EL CASTILLO DE COCA

DESIGNADOS por el señor Director de esta Academia, con el asentimiento de la misma, para que informemos sobre el proyecto de *Reconstrucción y adaptación del castillo de Coca*, remitido a tales efectos por la Dirección General de Bellas Artes (Tesoro Artístico), sometemos a la Academia el siguiente proyecto de dictamen:

LÁMINA 2. — Castillo de Coca (Segovia). Frente oriental.

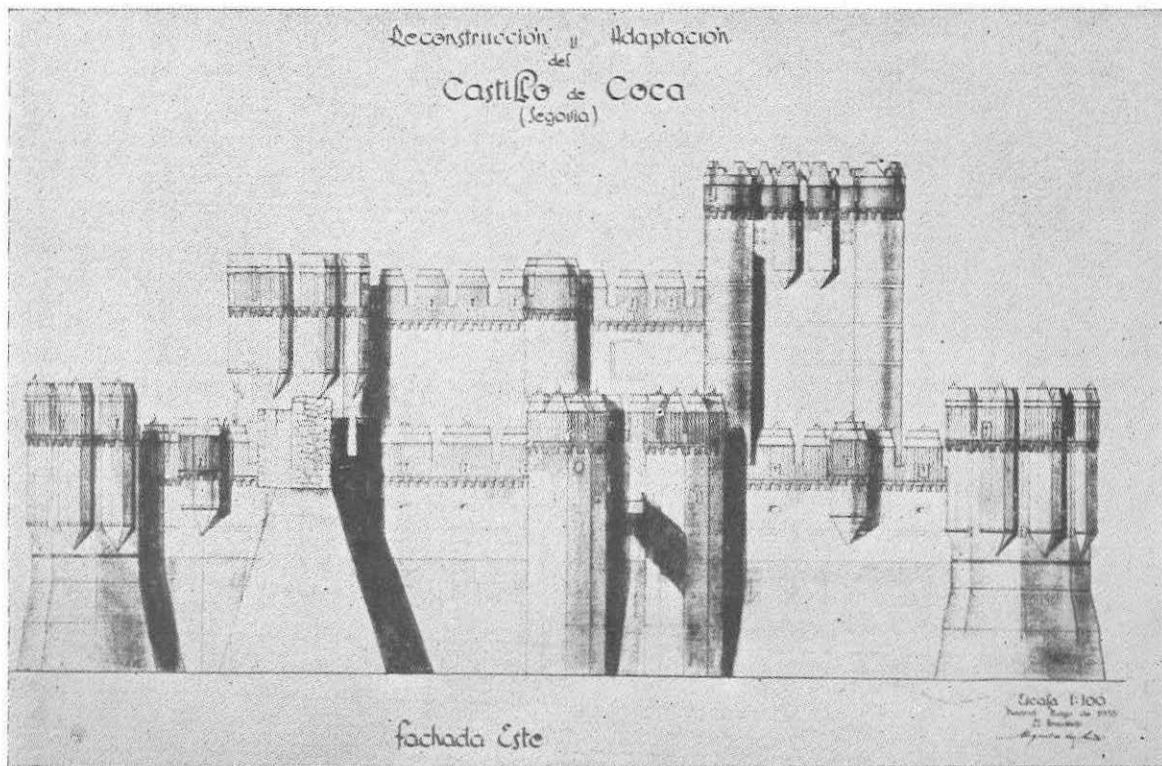
En las plantas y secciones todas las habitaciones del edificio proyectado en el patio reciben de éste luz y ventilación. En cambio, en los alzados se han dibujado varios huecos, unos de 1,25 metros de ancho, rompiendo los muros exteriores de la fortaleza, y otros, en la torre del Homenaje, de menos de medio metro. Como esos muros, medidos en los planos, tienen, los más angostos, 2,60 metros y bastantes pasan de los 3 y aún de los 3,50, excusado es decir que apenas proporcionarán luz a las habitaciones. Además de su inutilidad manifiesta, si se abrieran, alterarían por completo el aspecto exterior. Las ventanas de la edificación proyectada deben, pues, abrirse exclusivamente en los muros nuevos y al patio y, si se cree que quedan poco iluminadas las habitaciones que reciben luz de las galerías, siempre habría la solución de reducir el ancho de éstas o aun suprimirlas, pues no es necesario levantar la construcción moderna sobre los cimientos de la medieval.

Respecto a las obras de reconstrucción, objeto principal del presente informe, tan sólo se dice de ellas en la Memoria que "se harán sujetándose en todo lo posible a lo existente, puesto que quedan unas zonas que pueden servir de guía, principalmente en todo lo que se refiere a los remates superiores del castillo". De tan breve párrafo sobre aspecto capital del Proyecto, y de los planos de los alzados, parece deducirse que se trató de rehacer todo lo que falta en los muros y torres, y singularmente sus remates. Y aun de añadir complementos tan innece-

b) Que no se abra hueco alguno en las murallas y torres, por ser innecesarios y alterar el aspecto exterior.

c) Que no se complete parte alguna desaparecida de las murallas y torreones ni de sus remates, limitándose a una estricta labor de consolidación de las partes descompuestas y de las que amenacen ruina.

LÁMINA 3. — Castillo de Coca (Segovia). Sección.

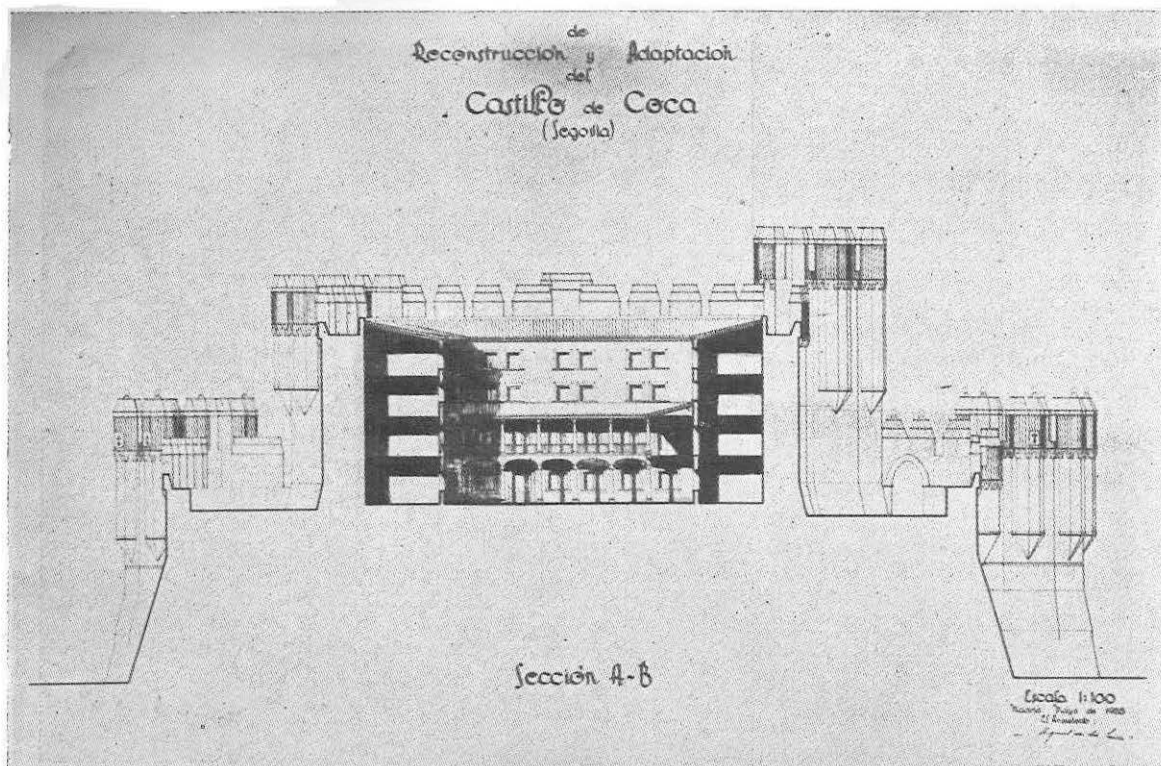
mismo ocurre con las salidas de humos de la cocina y de la calefacción, no dibujadas en las secciones correspondientes, y que de ninguna manera deben sobresalir por encima de muros y torres. Tampoco se ha dibujado en las secciones, ni se alude en la Memoria, a la evacuación de las aguas sucias, que procede estudiar en forma de perjudicar lo menos posible a las murallas viejas, evitando hacer costosas perforaciones en algunas de enorme espesor, cuya solidez pudiera comprometerse.

a) Que se estudien en la forma sugerida la provisión de agua al nuevo edificio, sus salidas de humos y sus desagües.

LÁMINA 4. — Puerta del castillo de Coca (Segovia).

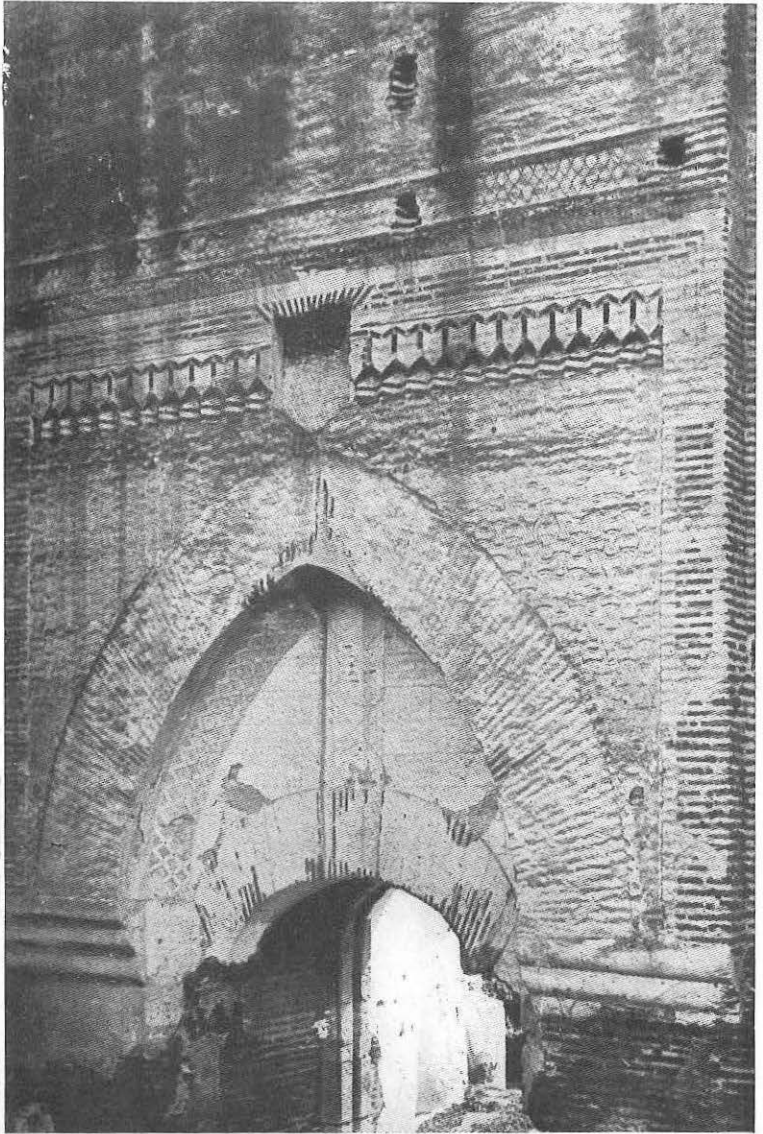
En la puerta del castillo subsisten decoraciones esgrafiadas, y en el mismo lugar, y en los muros y bóvedas de la torre del Homenaje y en algún pasadizo inmediato, pinturas murales mudéjares, ejemplares únicos que es obligado conservar y proteger con todo esmero.

d) Que no se modifiquen los ingresos ensanchando o alterando las puertas y que tampoco se remocen y limpien los paramentos exteriores.

e) Que se conserven con el mayor cuidado los esgrafiados que guarnecen la puerta y las pinturas murales de ella y de la torre del Homenaje.
